Bering – Beder Vejen. Tilpasninger af projektet i forhold til VVM-undersøgelsen

Der er efter vedtagelse af tillæg 43 til Kommuneplan 2013 foretaget mindre justeringer og tilpasninger af projektet, så det tilpasses de aktuelle naturmæssige forhold, eller tilpasses, hvor det har været krævet af tekniske forhold. Alle tilpasninger er vurderet i forhold til miljøvurderingslovens bilag 2, pkt. 13a, og det er vurderet, at tilpasningerne ikke kræver fornyet screening. Aarhus Kommune har dermed vurderet, at de nedenfor beskrevne projektændringer kan implementeres uden væsentlig påvirkning af miljøet, og projektet kan derfor gennemføres uden, at der udarbejdes en ny VVM-redegørelse.

I forbindelse med opstart af detailprojekteringen er stationeringsretningen ændret i forhold fra VVM-redegørelsen, så vejen nu stationeres fra øst mod vest. Der er i nedenstående derfor angivet to stationeringer, som angiver dels den oprindelige stationering og dels den nye.

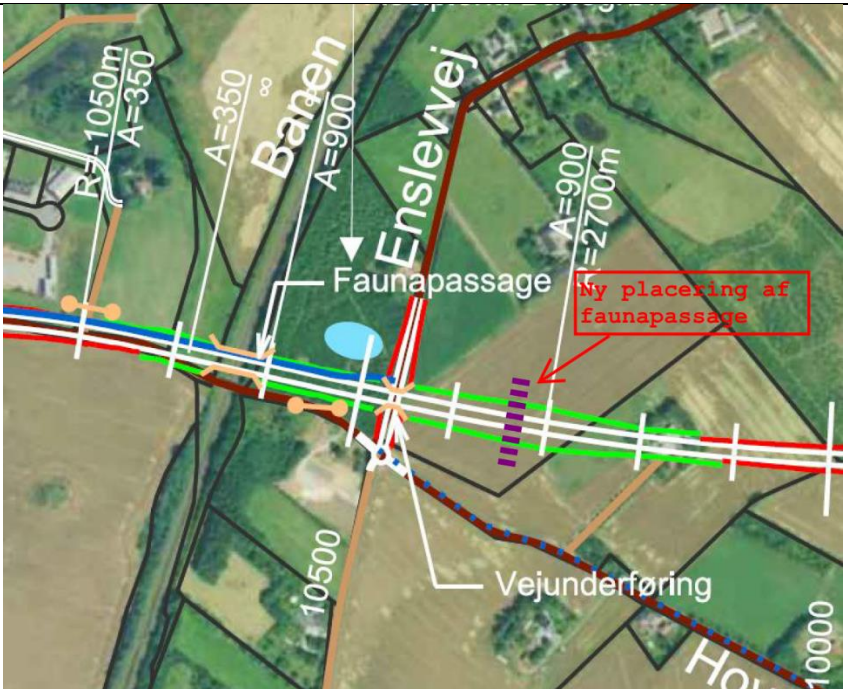
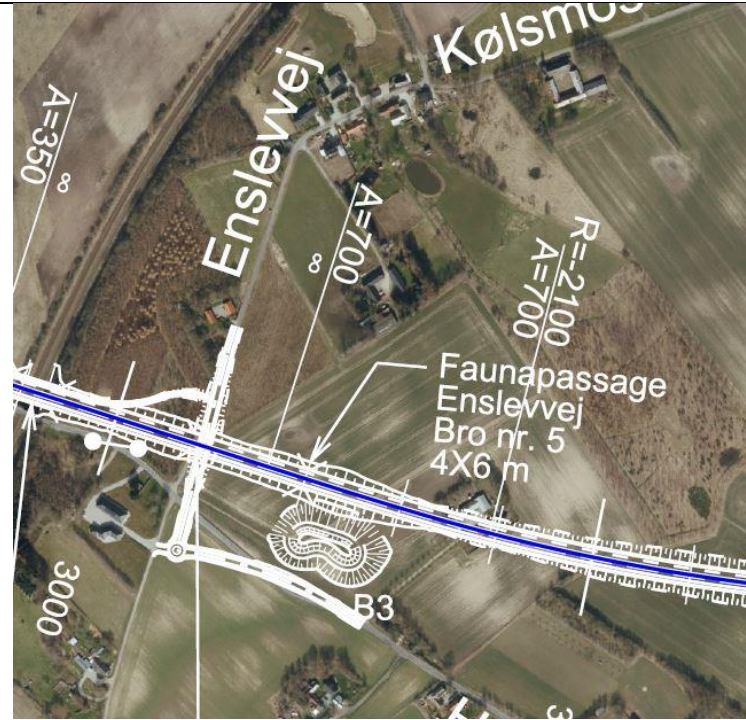
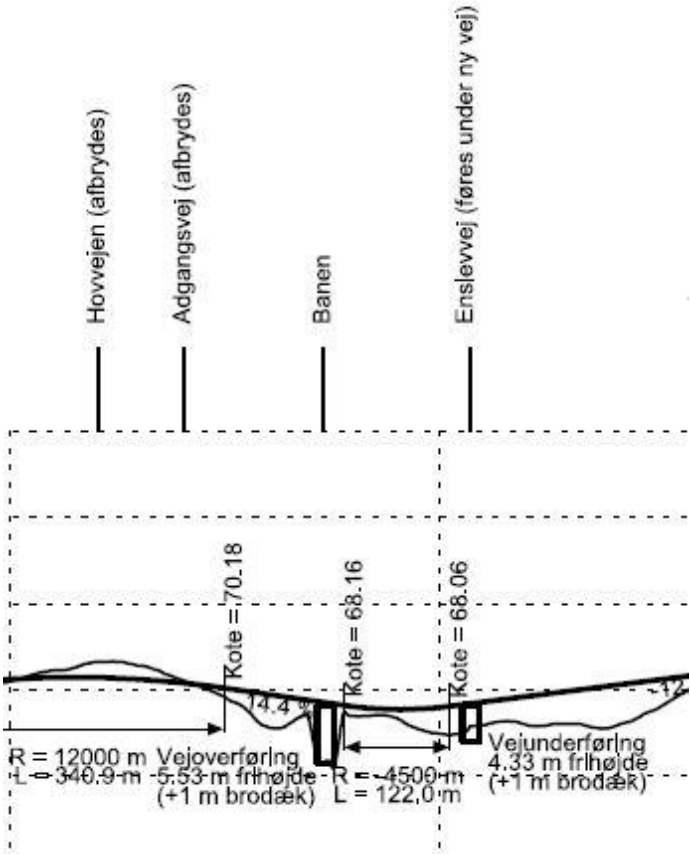
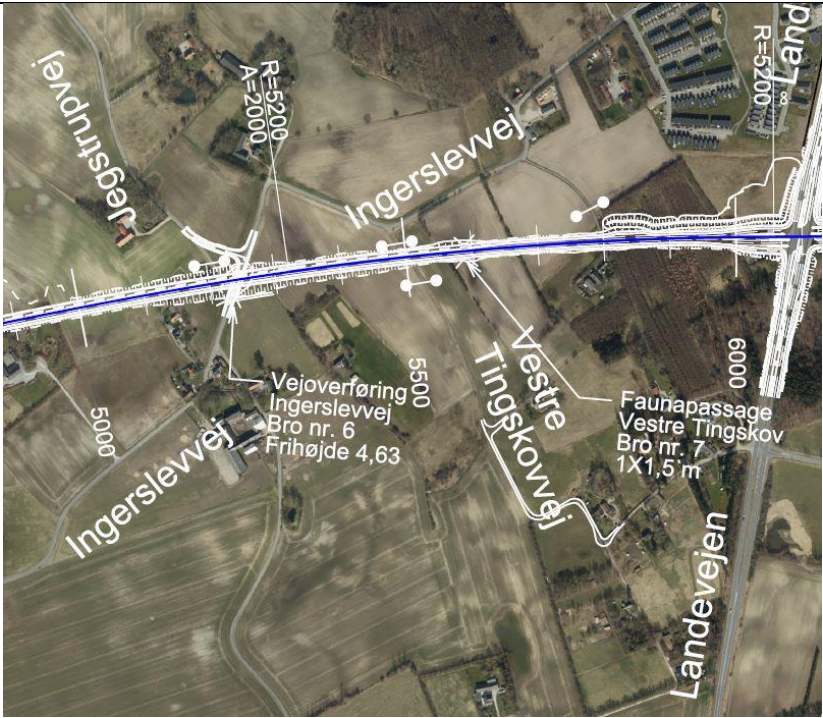
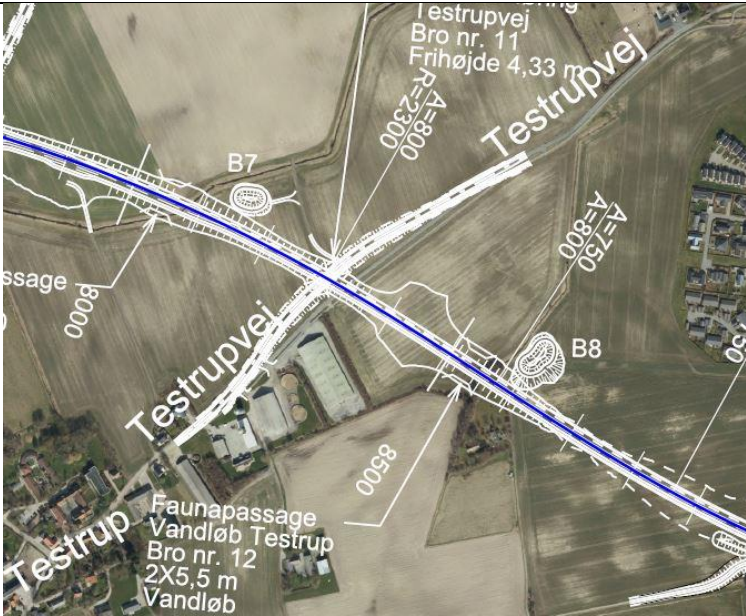
Pkt.	Gl. St. (VVM)	Ny St.	Emne + årsag	Skitse
1	12.400 – 13.600	0 - 1.500	Der etableres ikke dobbeltrettet sti fra Torshøjvej til spejderhytten mod syd som også ville indebære, at stien skulle føres under hhv. Aarhus Syd Motorvejen og E45 i drift. Stien fra VVM-redegørelsen er vist med blå. Ved stien mod Kolt var der oprindeligt planlagt en sti, der samtidig skulle tjene som adgangsvej til ejendommen Torshøjvej 31 via en tunnel under Torshøjvej. Tunnelen udgår og adgangsvejen fra Torshøjvej til ejendommen fastholdes i nuværende placering, så der ikke er sammenblanding mellem kørende og cyklende trafik.

I stedet føres der en dobbeltrettet sti frem til Gungdyvej dels på nordsiden og dels langs sydsiden af Torshøjvej over Aarhus Syd Motorvejen, hvor Vejdirektoratet påtænker at bygge en ny bro. Ved E45 etableres en separat stibro på/langs sydsiden af den nuværende bro. Stien er vist med rødt.

Ved Svanlevvej føres stien under i en tunnel, så der ikke er konfliktpunkter mellem bilister og cyklister i det kommende signalregulerede kryds.

Den ændrede placering vil skabe en mere tryk og sikker rute for cyklisterne, da cyklisterne ikke skal færdes i 3 lange tunneler. Derudover vurderes, at det ændrede stiforløb vil betjene flere cyklister (Hørkram mv.) og skabe bedre sammenhæng i området, bl.a. til Edslev. Cyklister langs Torshøjvej forventes ikke at vil anvende cykelstien, hvis den føres som i VVM-projektet, da ruten er markant længere.

Ved den ændrede linjeføring mindskes indgrebet betydeligt i de naturmæssige fredede arealer langs Aarhus Å.

Den ændrede stiplacering koordineres med Vejdirektoratet, der p.t. har planer om at udbygge rampekrydsene ved Aarhus Syd motorvejen og E45 i forbindelse med udbygning af E45 til seks spor. Der er dog endnu ikke givet statslig anlægsbevilling til udbygningsprojekterne.
